サービスキャンペーン通知書

通知者の氏名 東プレ株式会社

# 改善箇所説明図

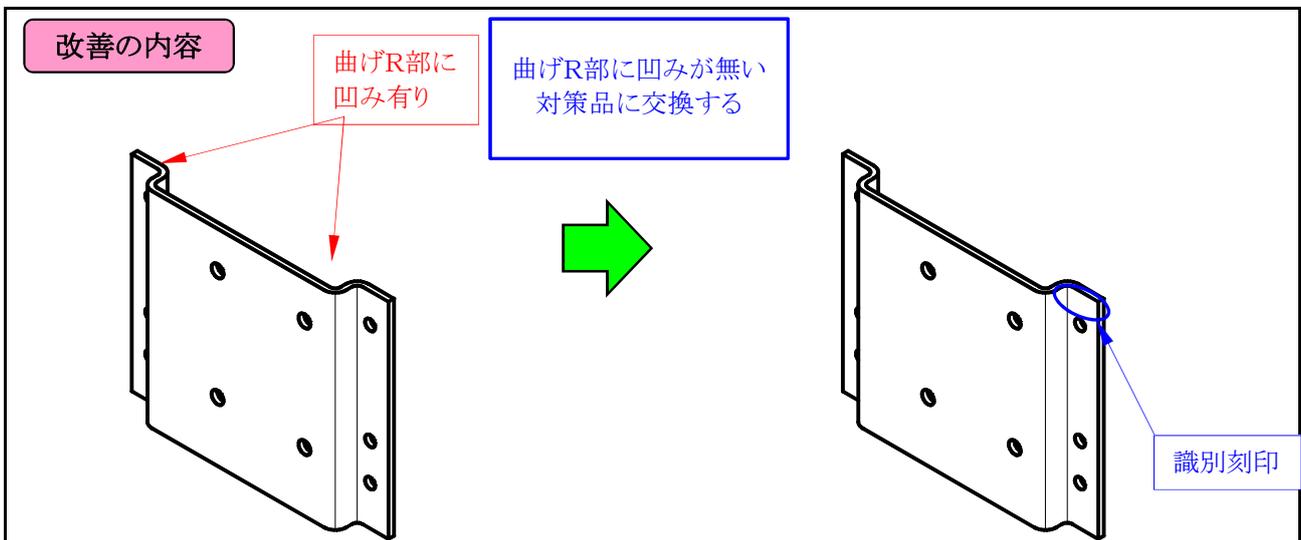
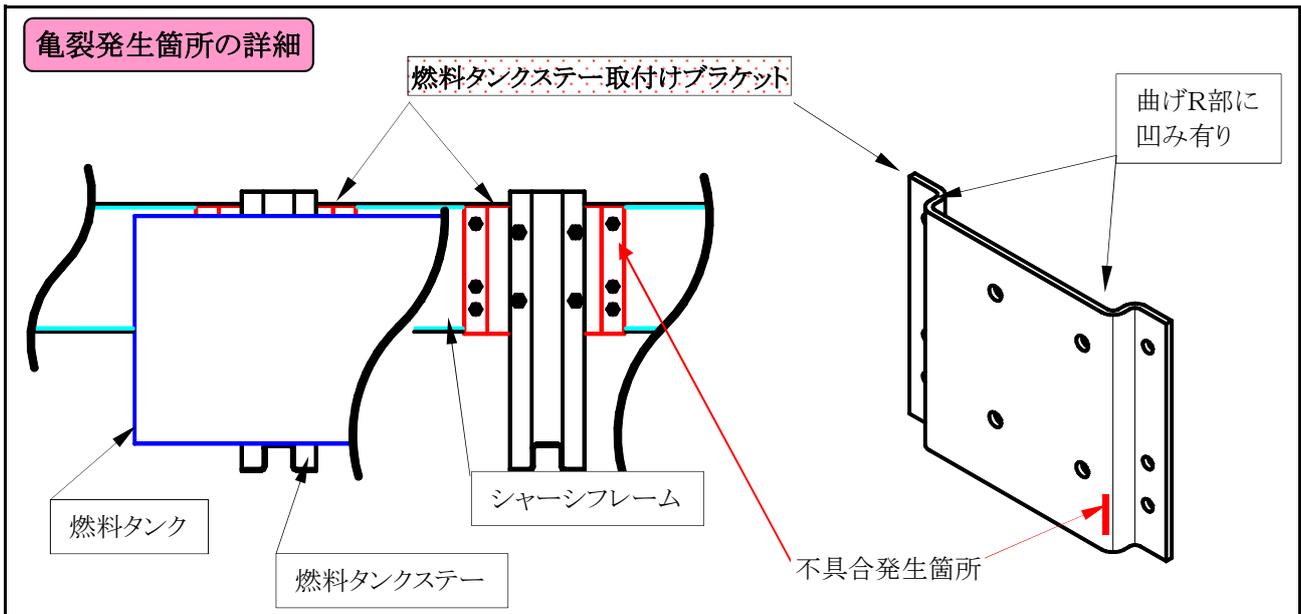
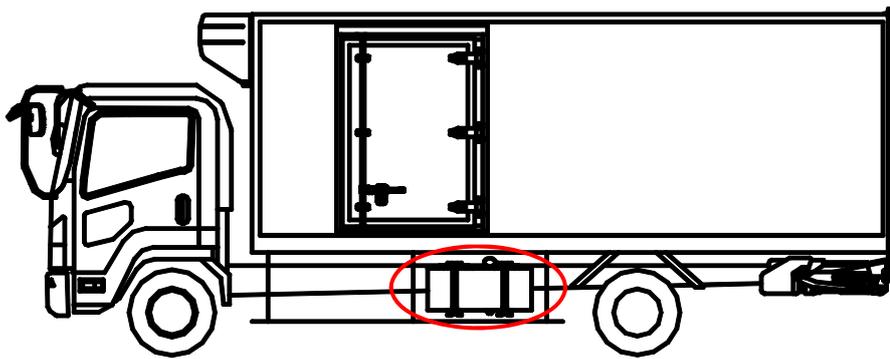
**【不具合発生部位】**  
燃料タンク移設の際に、燃料タンクステーを取り付けるブラケットの曲げ加工が不適切であったため、当該ブラケットの曲げR部に微細な凹みのあるブラケットが混在していることが分かった。当該ブラケットの曲げR部に凹みがあるものは、車両走行時の振動により発生する応力で、この凹みを起点に亀裂が発生することが判明した。そのため、そのままの状態で使用を続けると、燃料タンクが傾くおそれがある。

**【改善の内容】**  
全車両、良品のブラケットに交換する。
